PROVINCIA DEL VERBANO-CUSIO-OSOLA COMUNE DI PALLANZENO

Oggetto: Progetti "Razionalizzazione rete AT nella Val Formazza – Interconnector Italia-Svizzera" di TERNA Rete Italia S.p.A.[ID_VIP:1897]:
Espressione del parere regionale al Ministero dell'Ambiente e Tutela del Territorio e del Mare, ai sensi dell'art.18 L.R. 40/98 e artt. 23 e ss del D.Lgs. 152/2006 e s.m.i. nell'ambito della procedura di VIA di competenze statale.
Conferenza dei Servizi regionale art. 18 c. 2 LR 40/1998 del 19/07/2018
PARERE DEL COMUNE DI PALLANZENO.

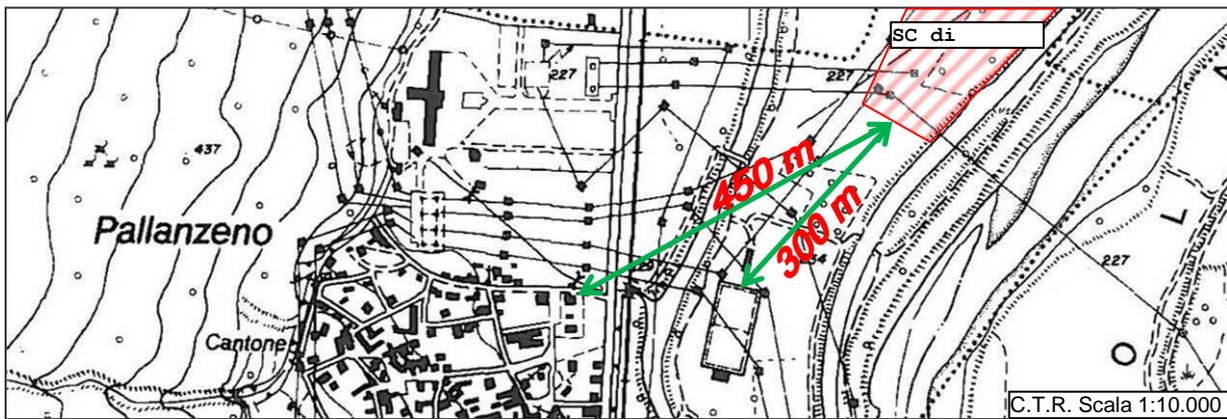
2. in merito all'osservazione del Comune circa "distanza da aree residenziali":

*Circa la **distanza da aree residenziali** si precisa che nella relazione "Studio delle alternative della stazione di conversione di Pallanzeno", codifica documento RERX10004BIAM02192, al paragrafo 3.1.2 viene riportato testualmente "l'alternativa di progetto si colloca a più di 500 m da aree residenziali consolidate di completamento e/o di espansione; nella fascia di 500 m si identificano solo abitazioni isolate": in trasparenza si ritiene di non aver omesso quanto lamentato dal Comune.*

Si ribadisce come tale affermazione non corrisponda al vero poiché come evidenziato nella figura già allegata alle precedenti osservazioni, e di seguito nuovamente riprodotta, le abitazioni nella fascia di 500 metri non sono "solo abitazioni isolate" ma la porzione nord orientale del concentrico principale di Pallanzeno, senz'altro costituenti un tessuto urbano consolidato, oltre che gli impianti sportivi comunali.
